**Parere n. 531 del 22 dicembre 2023**

<b>Progetto:</b>	<p><i>Verifica di Attuazione Fase 1, ex Art. 185, cc. 6 e 7 del D.Lgs. 163/2006 e Variante ex Art. 169, c. 3 del D.Lgs. 163/2006 e Verifica del Piano di Utilizzo terre e rocce da scavo ex Art. 9, D.P.R. 120/2017</i></p> <p><i>Raccordo autostradale tra l'autostrada A4 e la Val Trompia. Collegamento Concesio – Lumezzane ad unica carreggiata. I lotto funzionale e viabilità per l'abitato di Lumezzane, denominato "Bretella di Lumezzane"</i></p> <p><b>ID VIP 5347</b></p>
<b>Proponente:</b>	<b>ANAS S.p.A.</b>

*“ Raccordo autostradale tra l'autostrada A4 e la Val Trompia - Predisposizione collegamento Concesio - Lumezzane ad unica carreggiata - I lotto funzionale”.*

**Figura 2: - Planimetria dell'intervento "Bretella di Lumezzane"**

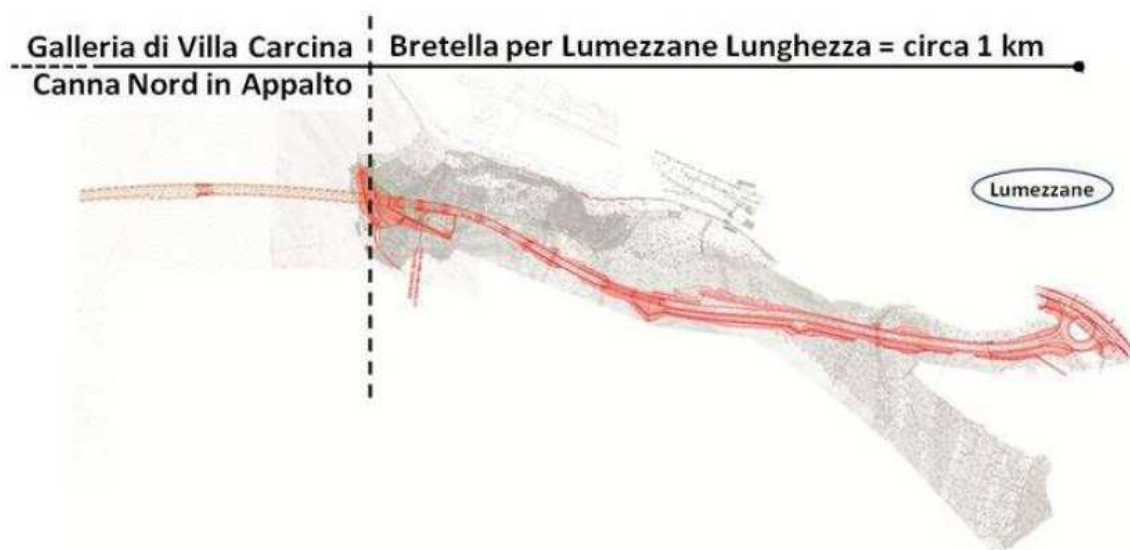
Inoltre, un altro aspetto esaminato dal Proponente è relativo alla galleria di Villa Carcina, in quanto, dopo lo svincolo per Sarezzo, non avrebbe avuto, nell'immediato, continuità con altra viabilità. Infatti, da progetto posto a base d'appalto, entrambe le canne costituenti le carreggiate sarebbero state collegate, dal punto di vista della funzionalità viabilistica, al solo svincolo di Sarezzo. A partire da quest'ultimo era prevista la

realizzazione di una sola canna, quella in direzione nord, però solo fino alle pendici della montagna. Tale tratta di galleria, di circa 1,2 km, sarebbe stata realizzata solo ai fini impiantistici ed avrebbe poi dovuto trovare utilizzo viabile nell'ambito di un futuro prolungamento dell'opera in direzione Lumezzane.

Essa, quindi - essendo stata prevista in progetto e ricompresa nei lavori appaltati per motivi di natura impiantistica, ma non risultando collegata ad alcuna viabilità - verrebbe ad essere del tutto inutilmente realizzata ai fini viabilistici, almeno fin quando non verranno costruiti i futuri prolungamenti, sui quali però allo stato non si ha contezza dell'effettiva realizzazione. Considerando quanto sopra, se ne è studiato l'utilizzo viabile, integrando la sua realizzazione con quella della bretella, a carreggiata unica, per Lumezzane, della lunghezza di circa 1 km, quest'ultima già originariamente prevista nell'ambito del progetto generale dell'intero raccordo autostradale a suo tempo approvato dal CIPE (cfr. progetto definitivo di cui alla Delibera n.12/2004). In tal modo, viene a rendersi funzionale il lotto in oggetto anche in direzione "da" e "per" Lumezzane, consentendo il collegamento con la viabilità esistente a servizio di tale area, a forte vocazione industriale ed attualmente servita dalla direttrice principale ex SS345, passando però per Sarezzo, dove trova innesto la SP3.

**Figura 3: - Variante progettuale in corrispondenza dello svincolo per "Sarezzo"**

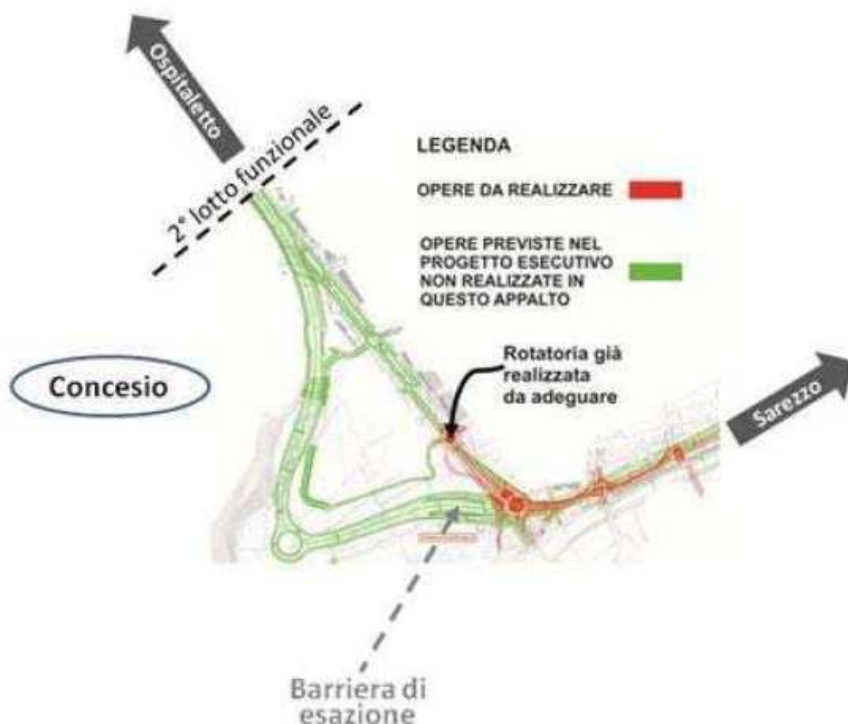
Da ultimo, con riferimento all'innesto del lotto lato Concesio – ove insistono alcune aree, a sud della SP19, che sono rimaste escluse dalle acquisizioni all'epoca operate da Anas, il Proponente ha individuato la possibilità di conseguire l'interconnessione funzionale alla viabilità esistente in corrispondenza di una rotatoria nel frattempo realizzata (lungo la SP19 in località Concesio/San Vigilio), mediante l'allargamento di una rotatoria esistente. In corrispondenza di tale zona a sud della SP19 il Progetto esecutivo 2006 presupponeva la realizzazione del casello di esazione dei pedaggi e di un centro di manutenzione del Raccordo Autostradale, ad oggi non più attuale.

A ragione di quanto scritto, il Proponente ha incluso in perizia di variante lo studio di traffico, al fine di stimare il traffico veicolare che percorrerà il raccordo tra l'Autostrada A4 e la Valtrompia ed in particolare la tratta Concesio – Lumezzane con la galleria Villa Carcina. L'obiettivo dello studio trasportistico, una volta valutata la domanda di trasporto, ha riguardato la quantificazione del traffico assorbito dalla nuova infrastruttura, verificando che circa l'80% del traffico che attualmente percorre la SP345 si sposterà sul nuovo raccordo della Valtrompia e permettendo l'uso della SP345 al solo traffico locale, rendendo valida l'ipotesi di una unica carreggiata.

**Figura 5: - Codolazza – Sovrapposizione tra planimetria di PE 2006 (verde) e Perizia variante 2020**

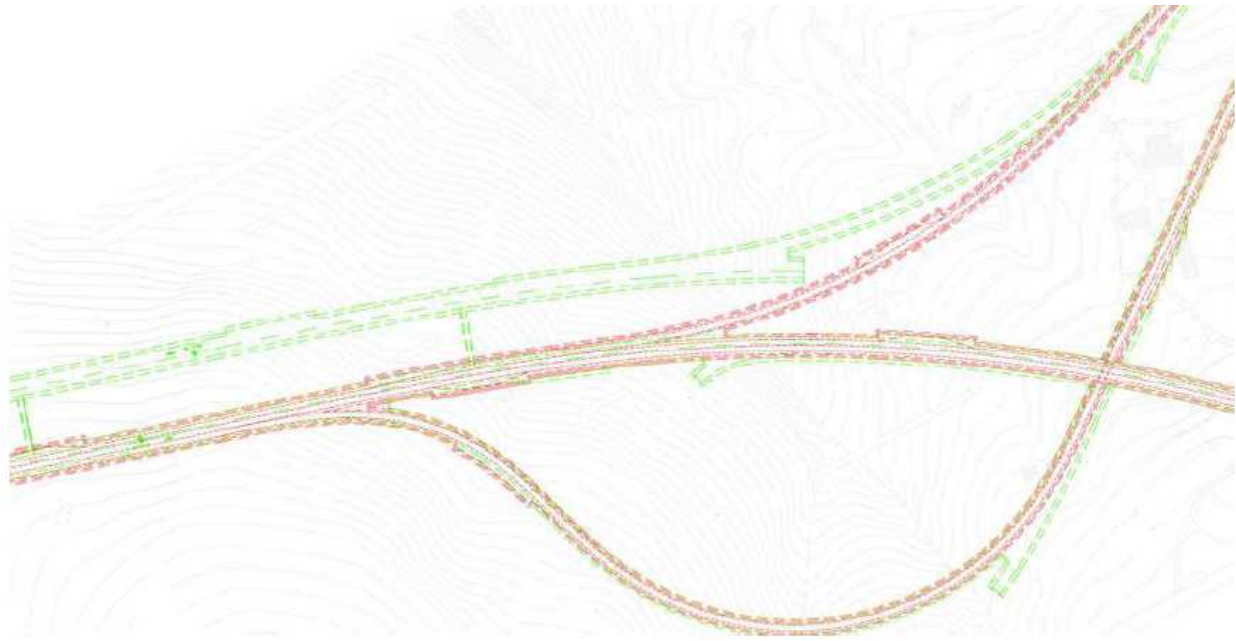
Il tracciato planimetrico è rimasto lo stesso di quanto era stato previsto nel PE 2006, ma avendo previsto la realizzazione di un'unica carreggiata si è provveduto a rivedere le rampe in ingresso per lo svincolo di Codolazza e per quello di Sarezzo che PE 2006 si collegavano alla carreggiata Sud, mentre ora sono state

prolungate fino a collegarsi con la carreggiata Nord. Il tracciato in questo tratto di perizia di variante tecnica è stato sviluppato dal Proponente considerando l'asse di tracciamento della strada di categoria A adottato nel PE 2006, ma la segnaletica orizzontale è pensata per una strada di Tipo C1 che però prevede 2 banchine laterali di larghezza pari a 185 cm. Quindi in questa fase la sede stradale per un ingombro complessivo di 11,2 m propria di un'autostrada (Tipo A extraurbana) è organizzata con 2 corsie da 3,75 m e 2 banchine da 1,85.

Il Proponente ha affermato che i sopralluoghi svolti nella zona dello svincolo di Codolazza hanno messo in evidenza alcune criticità relative all'andamento altimetrico del PE 2006. Infatti, in corrispondenza del tratto iniziale della canna Nord della galleria, la presenza di alcuni edifici non espropriati ed aventi locali interrati, comporterebbero criticità realizzative visti i limitati spazi a disposizione che intercorrono tra l'estradosso della galleria e il piano di imposta degli edifici stessi. La variante altimetrica infatti, permette di abbassare il più possibile la galleria naturale in corrispondenza di tali edifici senza però andare ad interferire con la botte a sifone situata prima dell'imbocco della galleria. Questi vincoli hanno quindi portato ad un abbassamento di circa 2,5 m in corrispondenza degli edifici interferenti rimanendo però ad una distanza di circa 1 m dall'estradosso della botte a sifone. L'abbassamento di 2,5 m consente di avere una distanza di circa 18,5 m dalla quota del terreno, sufficiente per garantire la realizzazione della galleria naturale sottostante.

**Figura 7: - Sarezzo – Sovrapposizione tra planimetria di PE 2006 (verde) e Perizia variante 2020**

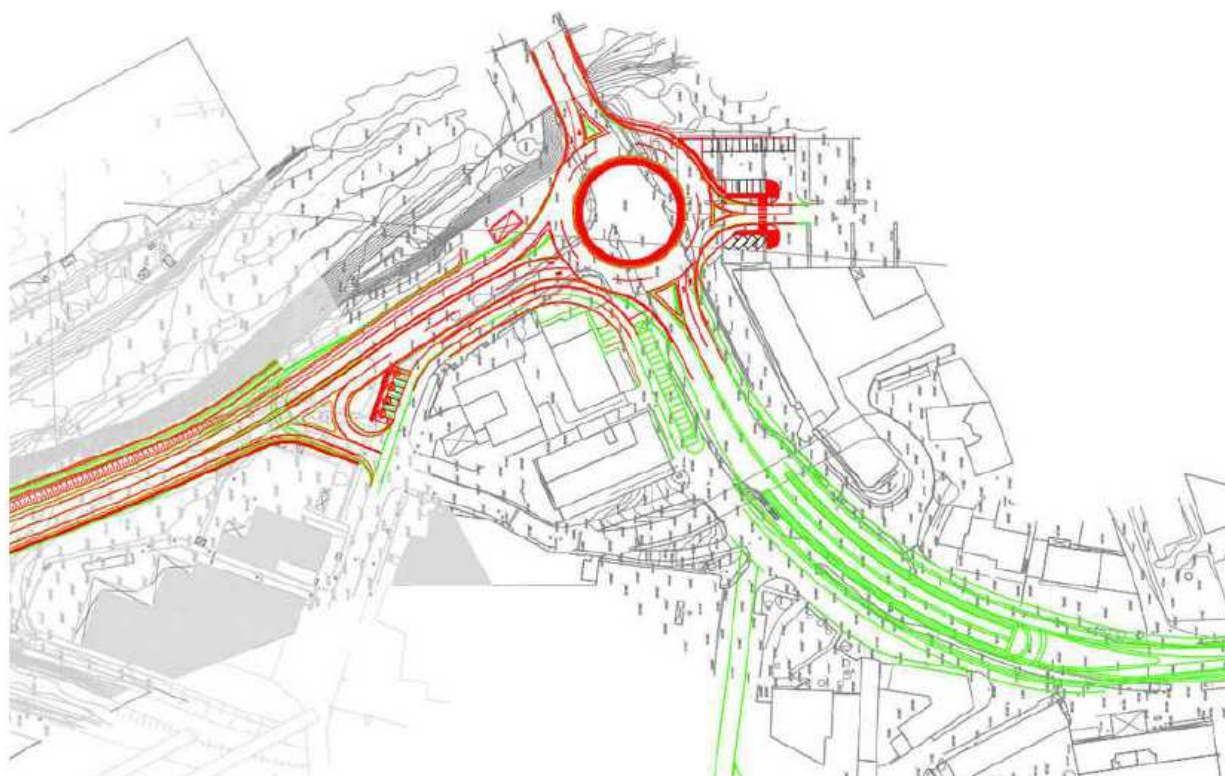
La rotatoria di Sarezzo del PE2006 presenta i rami di uscita a 2 corsie. Tale rotatoria è caratterizzata da diametro esterno maggiore di 50 m, e quindi non regolamentata da D.M. 2006, in quanto non specifica criteri di progettazione per tali tipi di rotatorie, definite più correttamente "sistemazioni con circolazione rotatoria". Nonostante questo, ritenute pericolose le due corsie in uscita, è stato ritenuto opportuno dal Proponente procedere con l'adeguamento della rotatoria con una sola corsia in uscita dalla stessa.

Inoltre, non rientra nello scopo della Perizia di Variante la realizzazione del tratto di viabilità che dalla rotatoria si estende al centro di Sarezzo.

**Figura 8: Galleria San Vigilio – Sovrapposizione tra planimetria di PE 2006 (viola) e Perizia variante 2020 (rosa)**

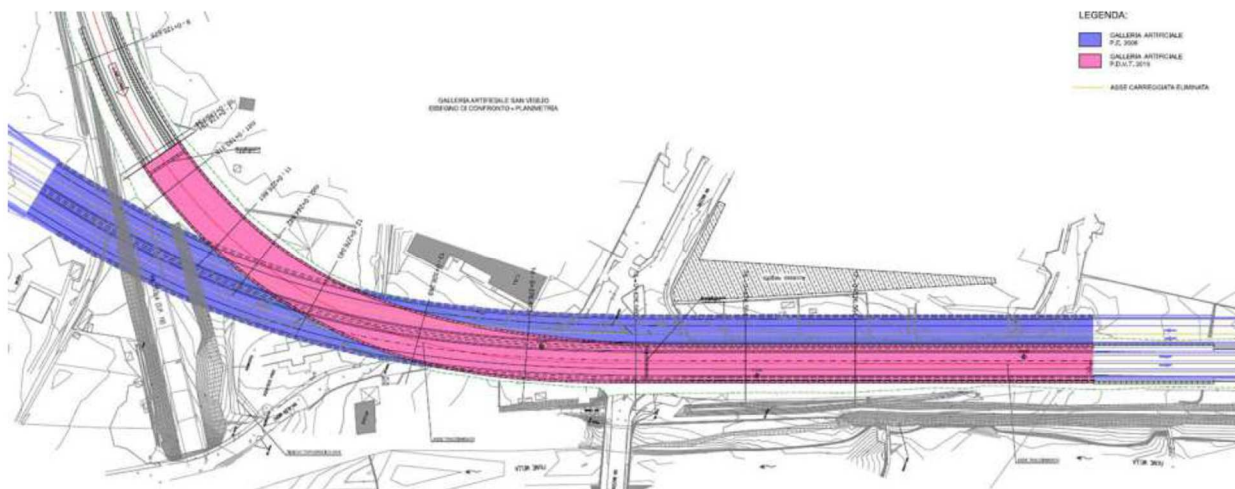
La soluzione progettuale per la Galleria Artificiale San Vigilio, individuata, nella Perizia di Variante, risulta essere condizionata dai seguenti elementi:

La soluzione descritta nel PE 2006 presentava il problema di non garantire una perfetta continuità delle membrana impermeabile e quindi indirettamente di non assicurare una piena tenuta idraulica, essendo la membrana esterna posata sul solettone non collegata con quella interna di rivestimento delle pareti e fondo della galleria artificiale. Per questo, il Proponente ha modificato la soluzione del Progetto Esecutivo, prevedendo di andare a realizzare una galleria artificiale con scavo a cielo aperto, presidiato da paratie con diaframmi, contrastate in sommità da puntoni, così da:

**Figura 9: Galleria Villa Carcina – Sovrapposizione tra planimetria di PE 2006 (giallo) e Perizia variante 2020 (rosso) Il nero è invariato**

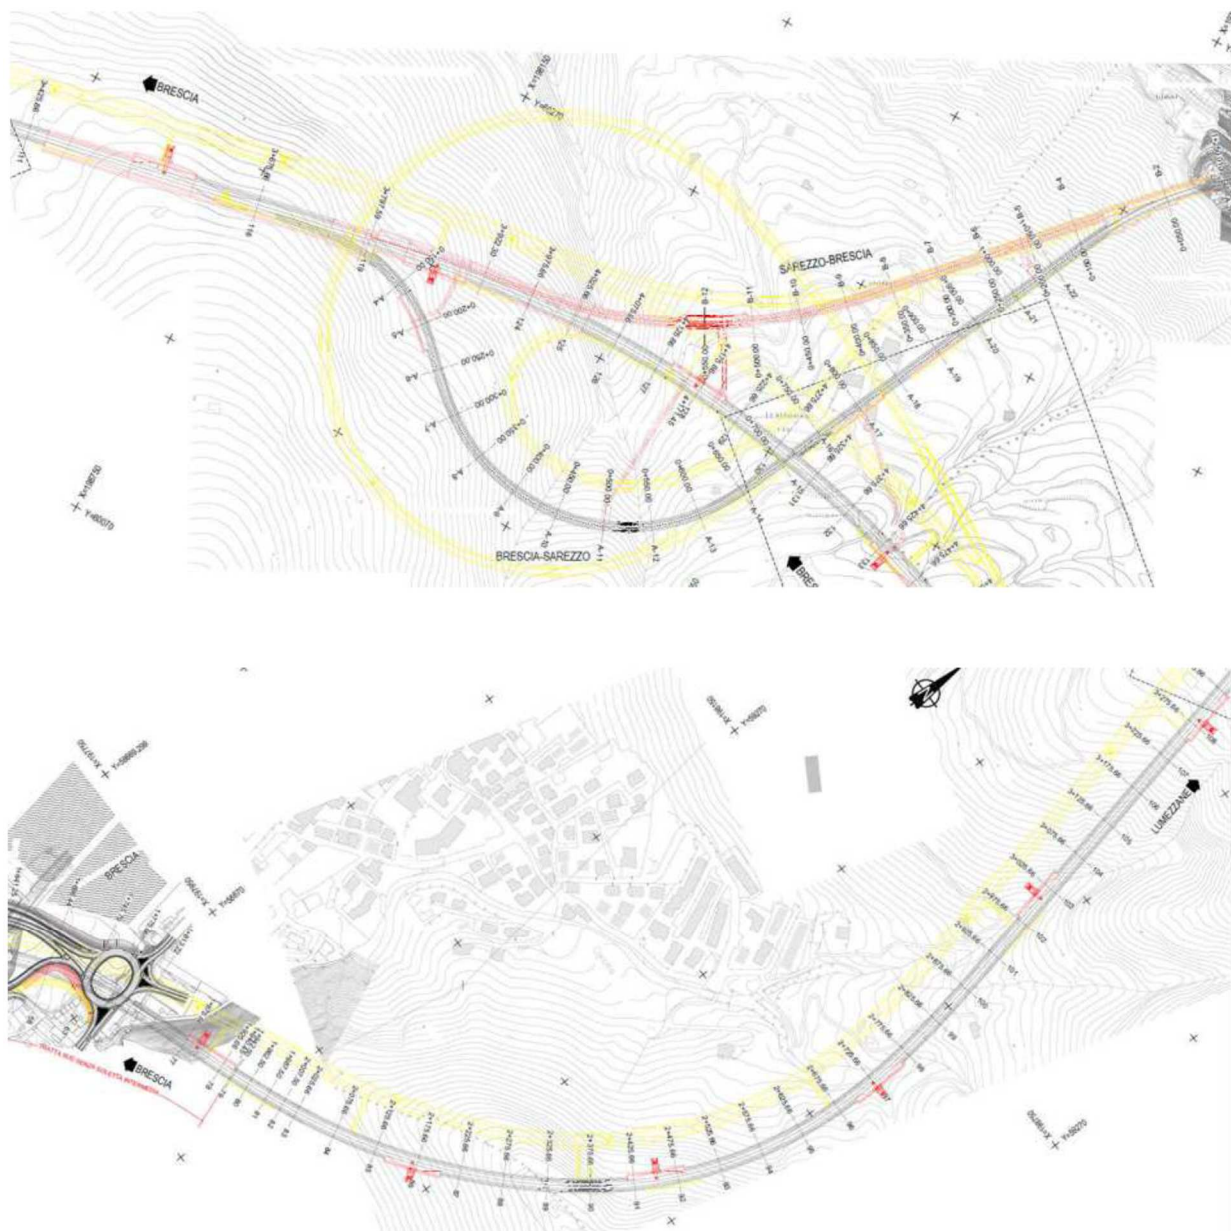
Di seguito si elencano per galleria naturale Villa Carcina, i macro-elementi che nel corso della redazione della Perizia di Variante hanno portato ad una modifica/variazione delle opere a progetto rispetto a quanto previsto dal Progetto Esecutivo del 2006, come riportati in progetto:

1. Realizzazione di un'unica carreggiata, invece delle due previste dal Progetto Esecutivo, in accordo a quanto richiesto da Anas, ha comportato le seguenti modifiche alla sezione tipo della galleria:

- Modifica della geometria dei cameroni, abbassamento arcovechio, per alloggiare il cunicolo di emergenza;
  - Modifica della estensione dei cameroni al fine di alloggiare le piste di accelerazione e decelerazione nella loro nuova configurazione;

- Modifica delle opere di consolidamento e rinforzo del terreno al di sotto della strada provinciale e degli edifici nell'area, propedeutiche allo scavo della galleria. Nello specifico il Progetto Esecutivo prevedeva nell'area imbocco solo presenza di terreni alluvionali granulari, mentre le nuove indagini evidenziano presenza di uno strato argillo-limoso oltre che di un substrato roccioso più superficiale

- Modifica della sezione di scavo della galleria (C1) per la tratta in terreno sciolto;

3. Adeguamento delle opere di consolidamento al portale di Sarezzo, ove un importante intervento di stabilizzazione con jet- grouting del materiale di riporto della ex-cava si rende necessario per lo scavo in sicurezza della prima parte di galleria
4. L'identificazione di una falda sospesa a partire dalla progressiva 2km+100m, richiede la preparazione di una sezione della galleria in condizioni non drenata.
